Bebauungsplan Nr. 50/5

Plangebiet: Bereich zwischen der Wilhelmstraße und Straße Haufeld im Siegburger Zentrum

- Behandlung der eingegangenen Stellungnahmen
- Beschluss zur Durchführung der öffentlichen Auslegung

Eingegangene Stellungnahmen und Abwägungsvorschlag der Stadtverwaltung

Abb. Quelle: heinlewischer Architekten Stand Mai 2023

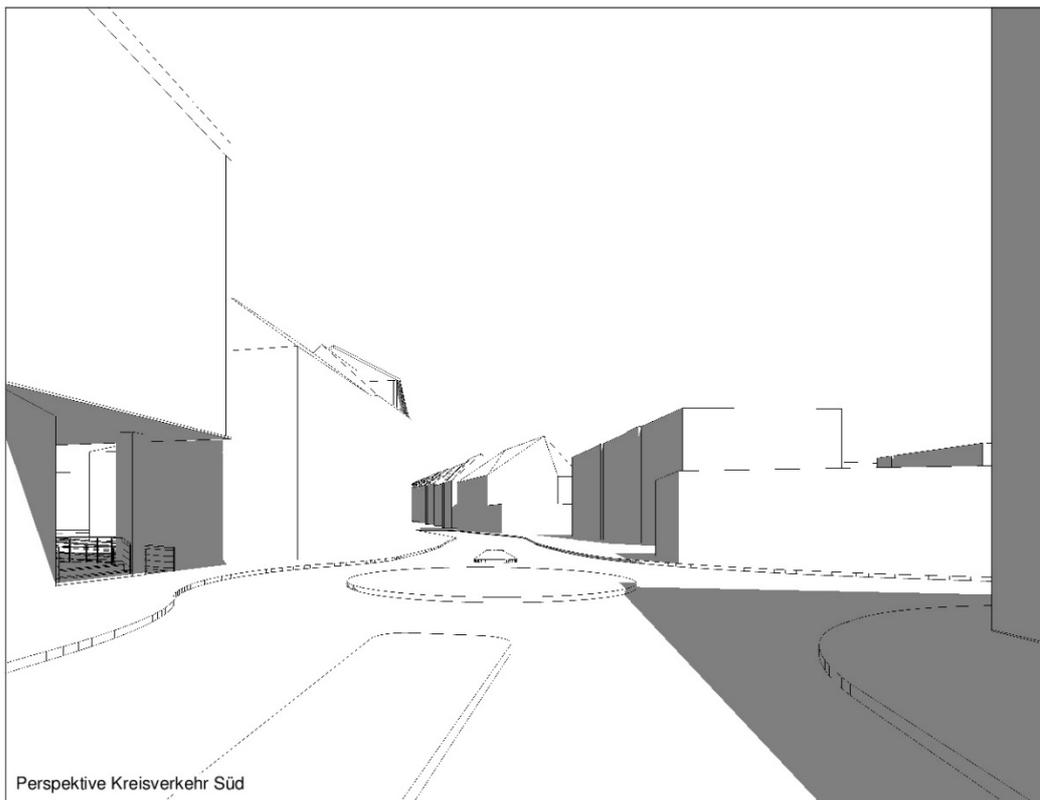
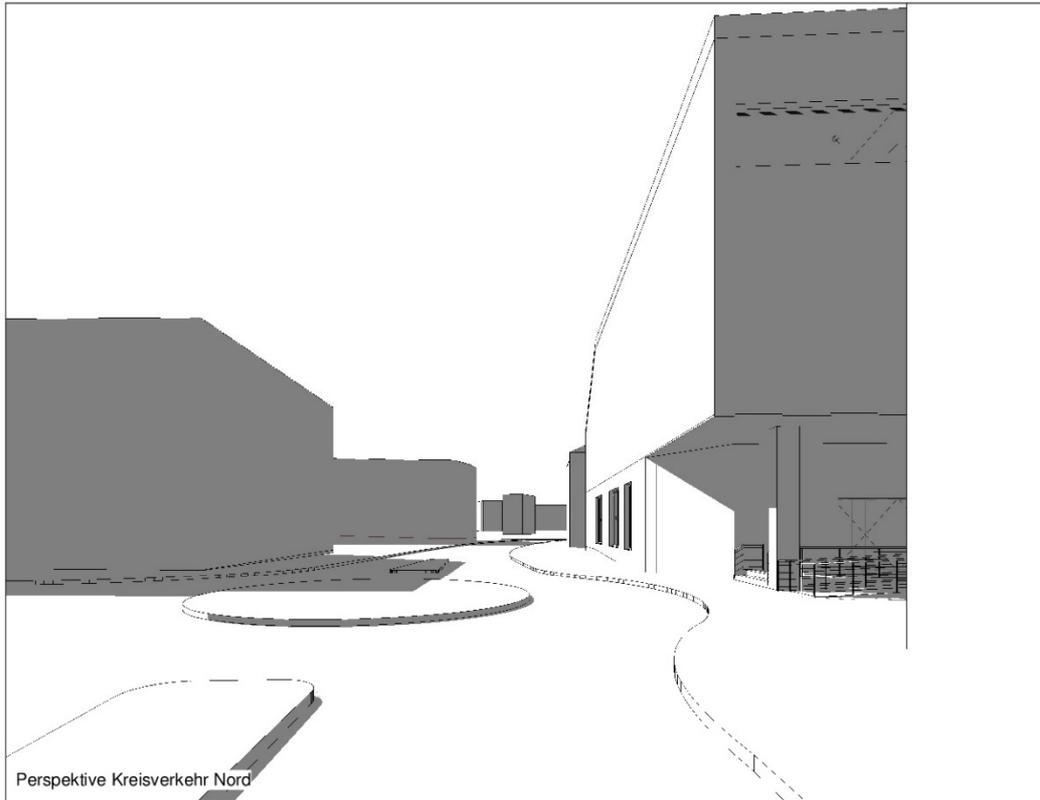
Die Form des Anschlusses der Planstraße an den bestehenden Kreisverkehr wird jedoch sehr kritisch gesehen:

Die Lage der künftigen Halle nimmt den Gehweg im Bereich des Kreisverkehrs in der Draufsicht in Anspruch und „überdeckt“ ihn dadurch.

Durch den Neubau der Sporthalle werden die Verkehrsflächen des 4. Kreisverkehrsplatz-Astes umgestaltet werden müssen, nicht nur räumlich, sondern auch verkehrsrechtlich. So wird z. B. die Markierung des 4. Fußgängerüberweges im Kreisverkehr erforderlich sein. Um die Sichtbeziehungen im Bereich des Kreisverkehrs freizuhalten und sicherzustellen (was zwingend erforderlich ist), ist es entscheidend, die Gehwegflächen freizuhalten und nicht durch das Gebäude optisch einzuschränken.

Die Turnhalle überdeckt den Gehweg des Kreisverkehrs nur auf Höhe des 1. OG. Der Gehweg bleibt bestehen.

Das Planungsbüro heinlewischer Architekten aus Köln haben eine Darstellung s. unten erstellt, die aufzeigt, dass eine Sichtbehinderung durch den Überbau nicht hergestellt wird und eine Sichtbeziehung bestehen bleibt.
